**RAPPORT N° 10/2024
AU CONSEIL COMMUNAL**

**Demande d'adoption, en application de la loi sur les routes du
10 décembre 1991 (LRou), du projet de réaménagement de
l'avenue Nestlé Ouest et Savoie**

Signalisation et marquage existant

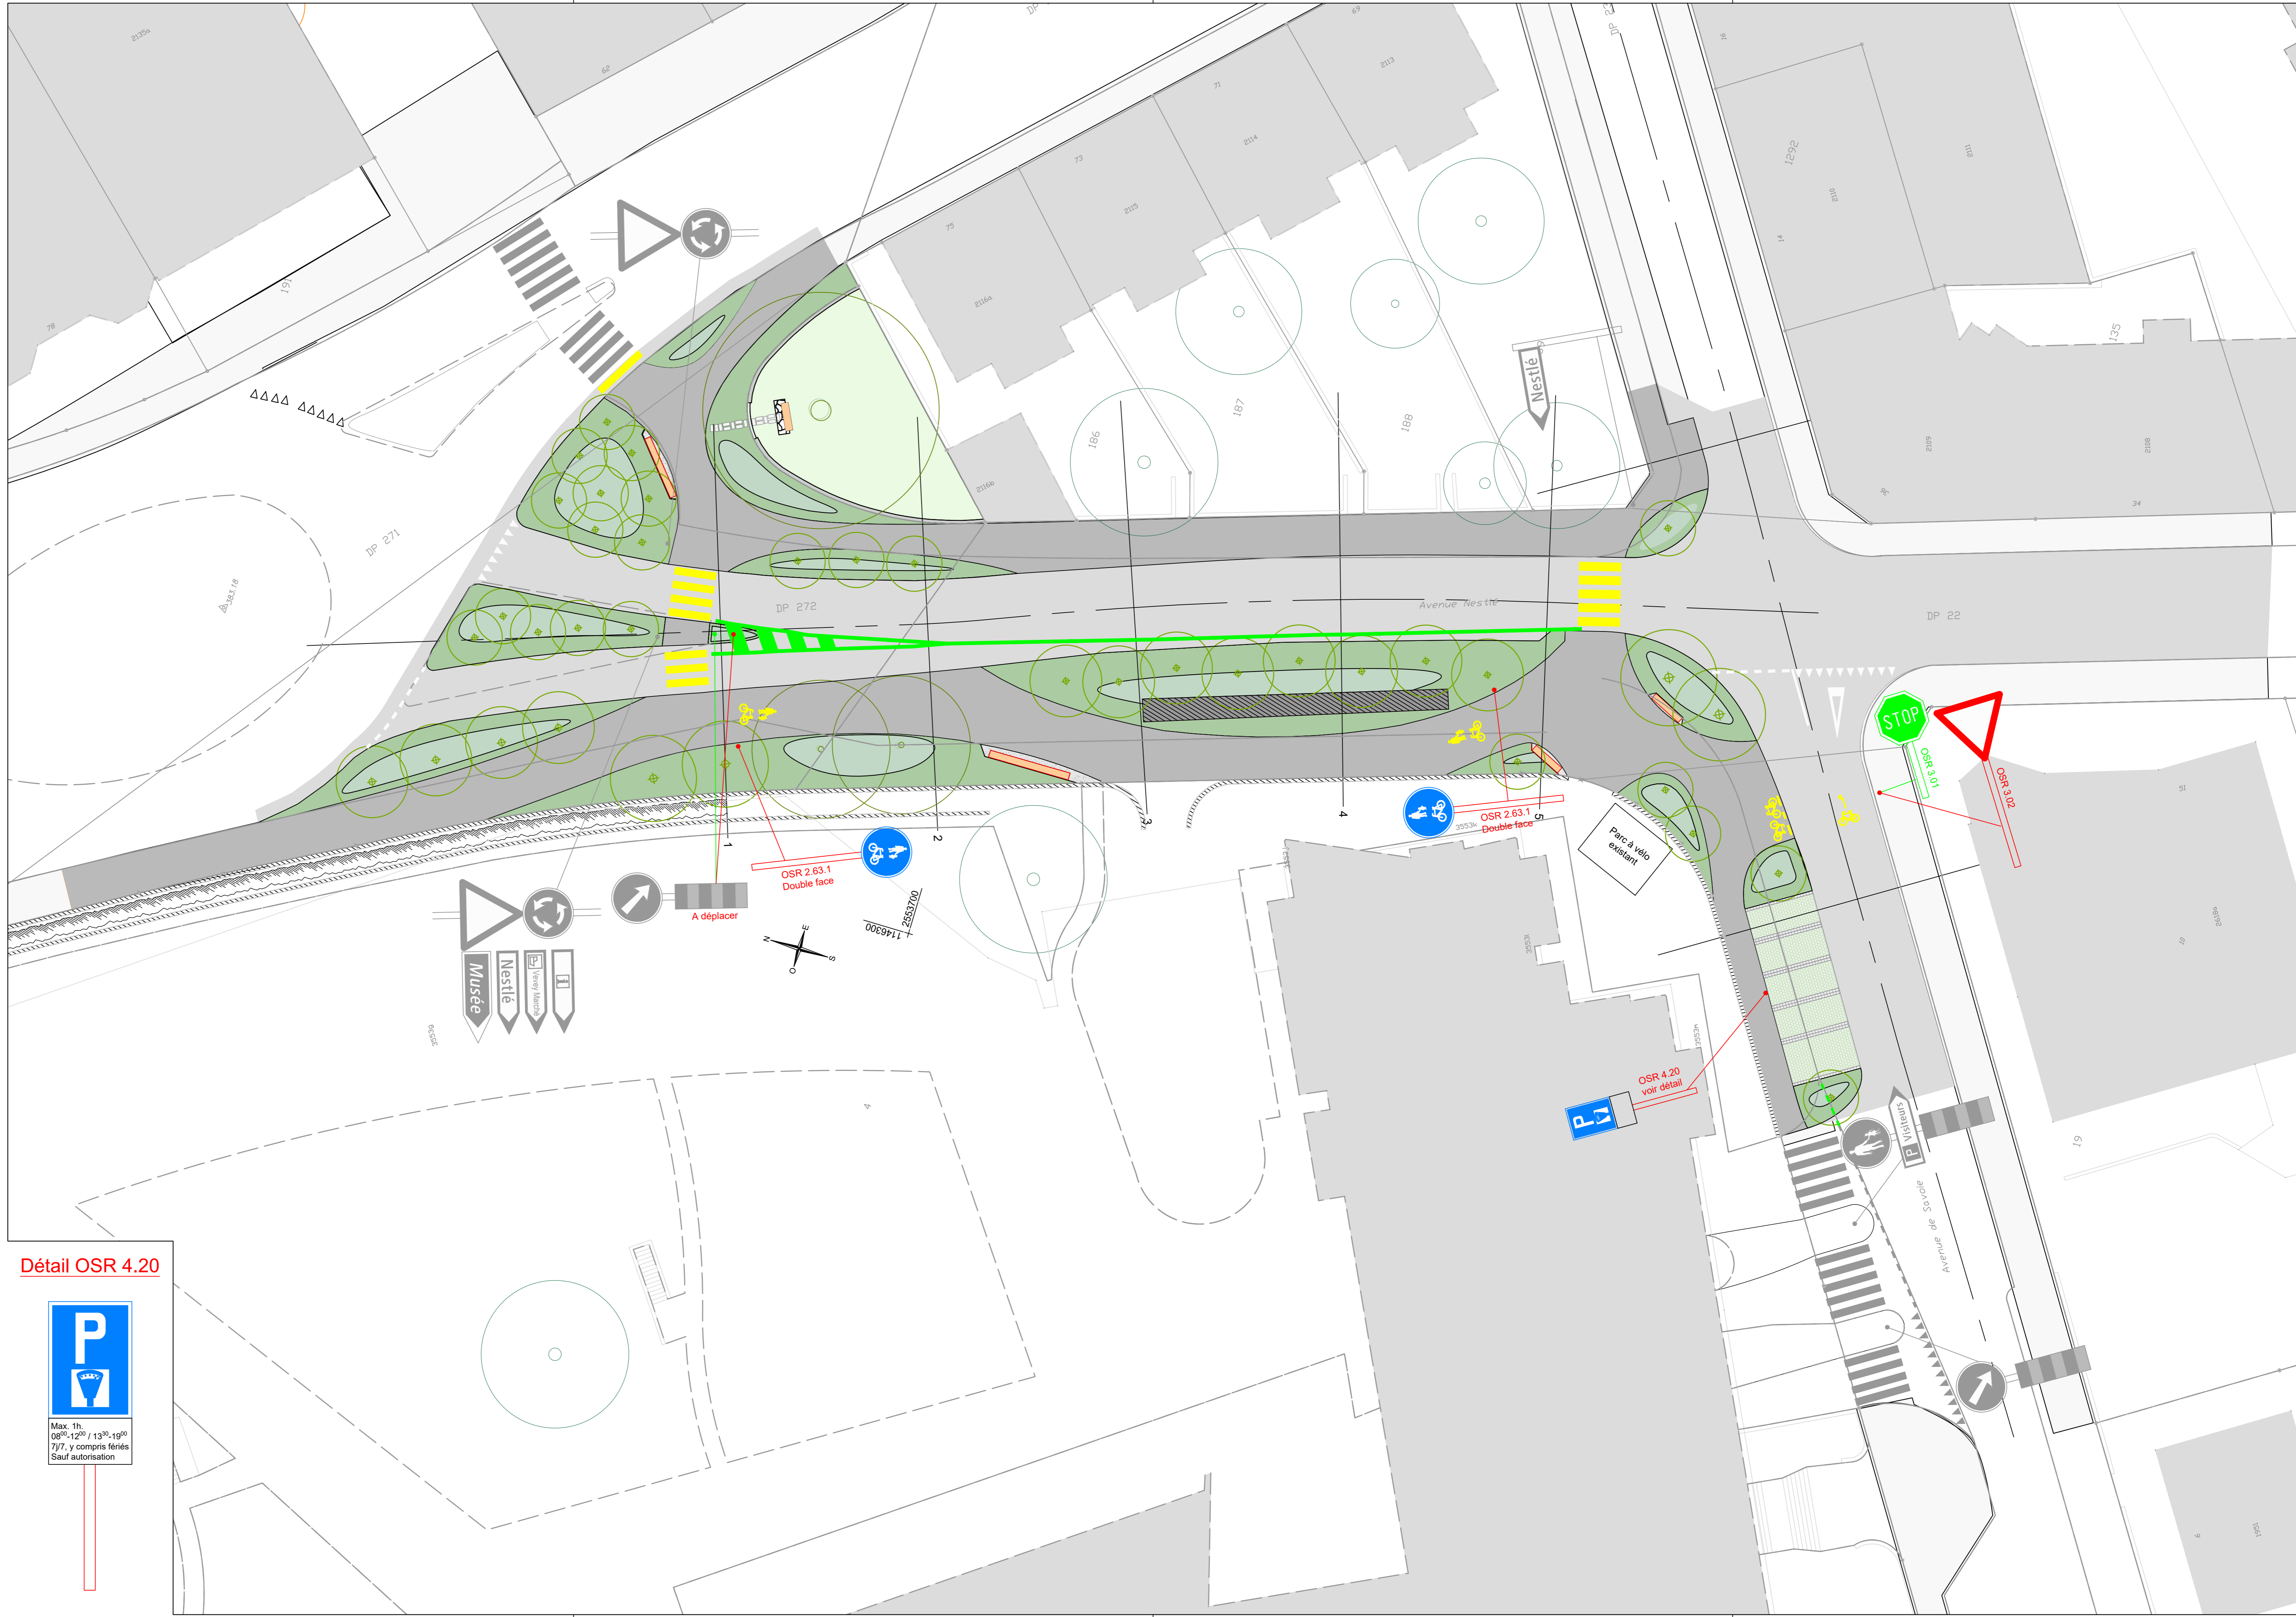
Un-e commissaire souligne un problème de signalétique sur le plan. En violet sont dessinés les trottoirs mais il n'y a aucune légende signalant la différence entre trottoir simple (piétons) et trottoir mixte (vélos et piétons). Antoine Dormond acquiesce et indique que la signalétique, même si manquante sur le plan, sera bien présente physiquement. Il y aura de toute manière des pictogrammes au sol. Un plan de signalisation et de marquage est transmis par le service et joint au présent rapport.
